**LAUDO TÉCNICO DE INSPEÇÃO DO SPDA CONFORME NORMA NBR  
5419/2015**

**PREDIO ADM CENTRAL, LAVANDERIA E SALAS DE AULA PREDIO  
PRINCIPAL**

COMUNALE ENGENHARIA	RELATÓRIO DE INSPEÇÃO SPDA	DPA: 013
		FOLHA: 2 de 19
		DATA 15/06/20
		REV: 00

**PREDIO LABORATORIAL**

## Ponto 3

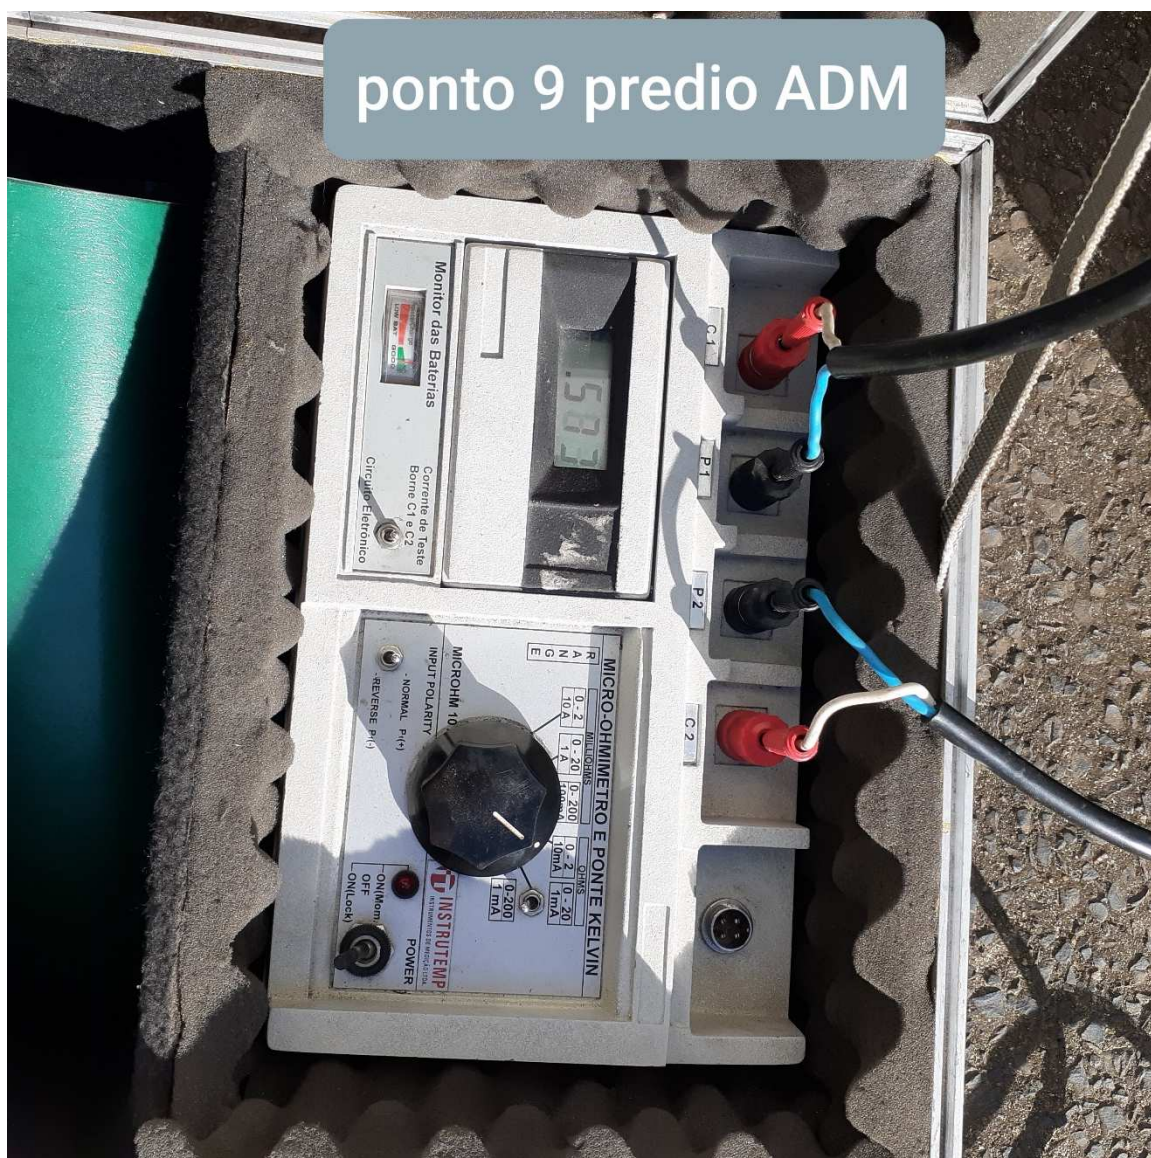
**Ponto 01/02 e 07 caracteriza mal contato nas conexões ou oxidação do conector de emenda dos cabos, sendo necessário a manutenção dos mesmos**
